# Factsheet Stuwen WL

## Factsheet beoordeling stuwen

Volgnummer : 2023\_013\_016  
Locatie : Moflossing, Engerstraat, Haler  
Beogd stuwpeil : 28,40 m NAP  
Beogde klepstand : 28,36 m NAP  
Overstortende straal  
50% MA : 4 cm  
Beogde stuwbreedte : 100 cm  
Wijze van beoordeling : Trap 2  
WB21-toets : nee  
Datum beoordeling : 18-03-2023  
Beoordelaar :

Figuur 3: Hoogteverloop ter hoogte van de beoogde stuw.

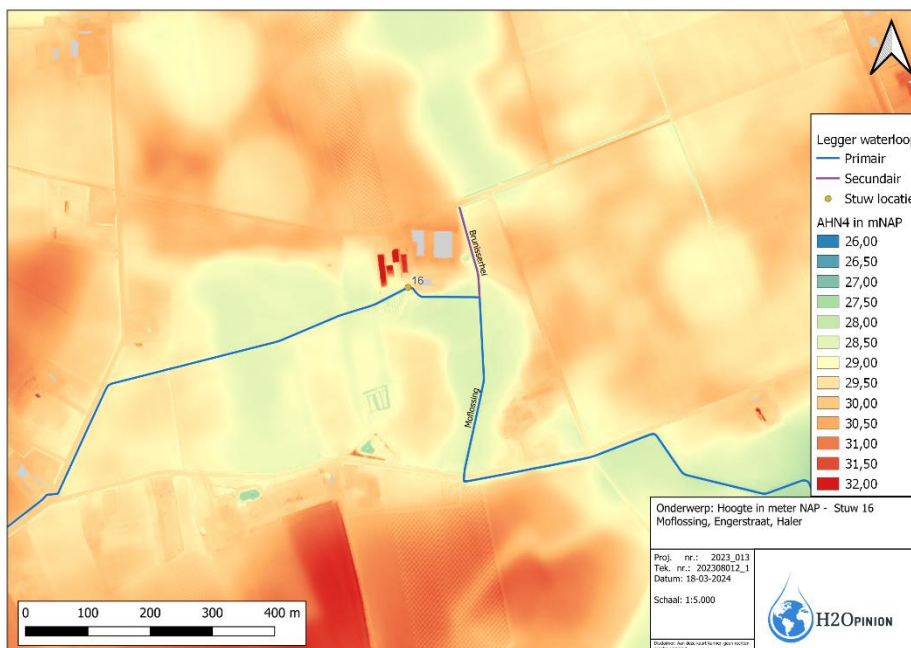
Het hoogteverloop rondom de beoogde stuw in de waterloop Moflossing is weergegeven in de volgende afbeelding. Bovenstrooms de beoogde stuwlocatie liggen de percelen tussen 28,70 m NAP en 30,20 m NAP. De gemiddelde hoogte van deze percelen is 29,23 m NAP.

Figuur 4: Beoordeling GHG ter hoogte van de beoogde stuw (GHG dieper >1,0 m-mv of ondieper <1,0 m-mv)

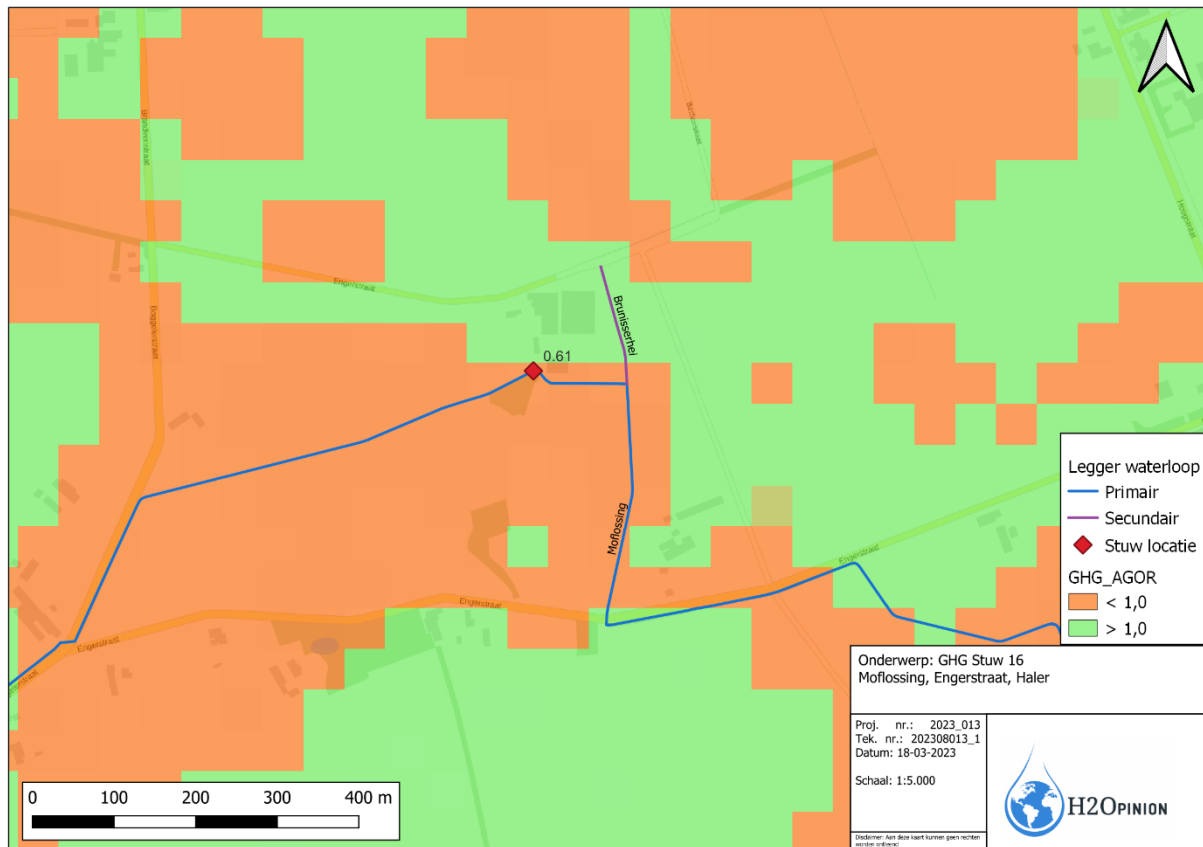
De GHG ligt, volgens het LIWA-model, ter hoogte van de beoogde stuw op 0,61 m – maaiveld. Hiermee ligt de theoretische GHG dichterbij het maaiveld dan de randvoorwaarde van 1,0 m-maaiveld. Echter blijkt uit de SOBEM berekening en het veldbezoek dat de ontwatering in de praktijk ruim voldoende is. Er zijn geen negatieve gevolgen van de plaatsing van de stuw op de ontwatering van de omliggende percelen te verwachten. Dit is te zien aan de hand van de droogleggingskaart op de volgende pagina waar de drooglegging van de percelen dieper dan 0,5 m-maaiveld ligt. Hiermee is de ontwatering voldoende om aan de normering van akkerbouw te voldoen.

Figuur 5: Drooglegging in de situatie voor plaatsing stuw

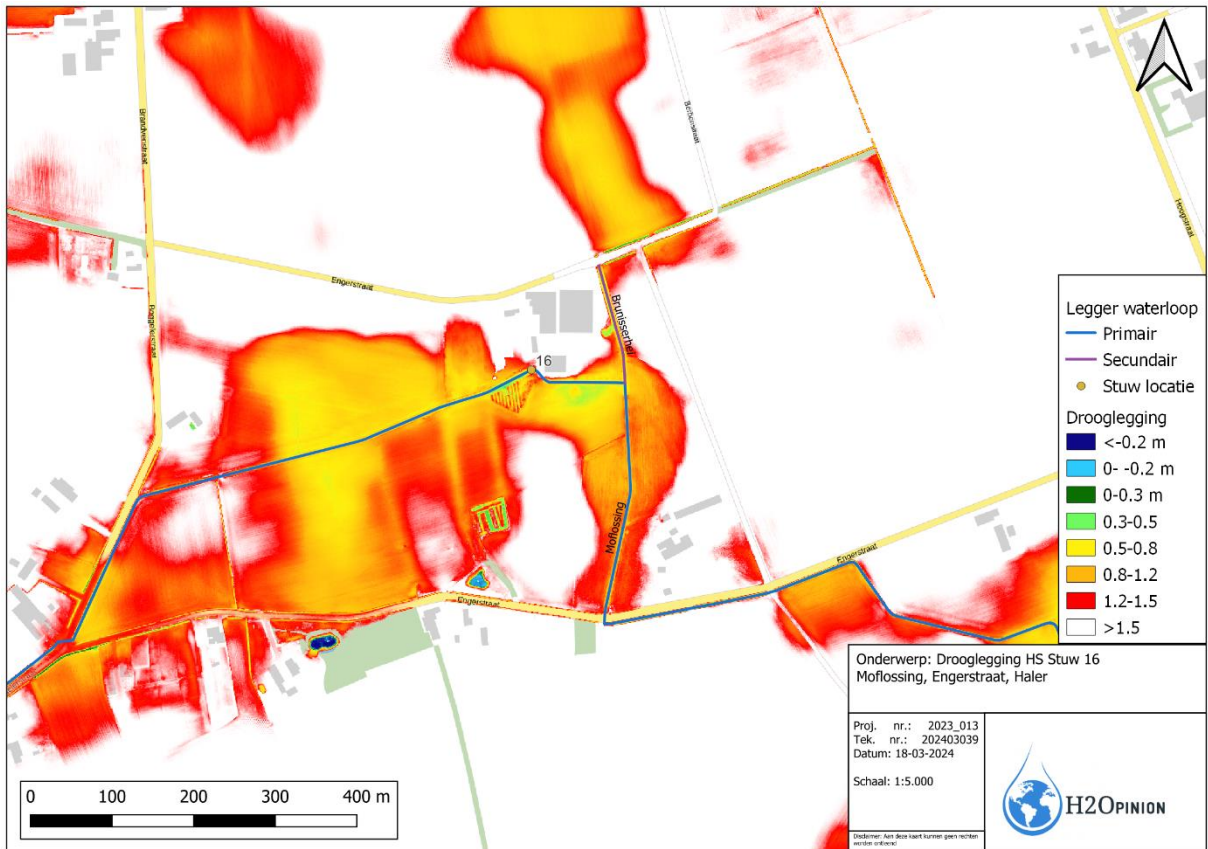
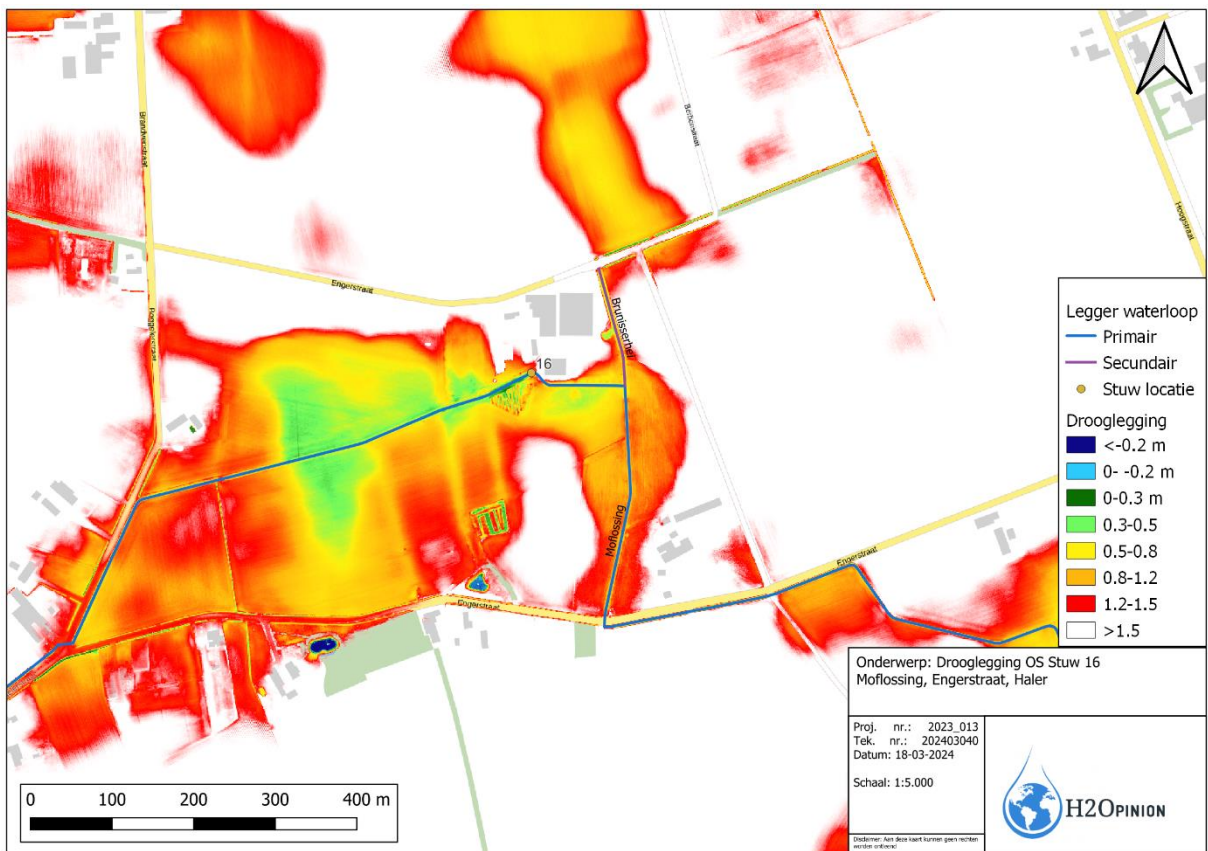
De GHG ligt ter plaatse van de beoogde stuwlocatie in theorie ondieper dan 1,0 m-maaiveld. Echter blijkt uit verificatie middels veldbezoek en aan de hand van het SOBEK model en dat er geen negatief effect van de beoogde stuw op de ontwatering (drooglegging) ten opzichte van de ontwateringsnorm te verwachten is. Bij een stuwbreedte van 100 cm is de overstortende straal gedurende een T=25-situatie kleiner dan 30 cm (droogleggingsnorm grasland). Er is geen toename van het inundatierisico als gevolg van de stuw te verwachten.
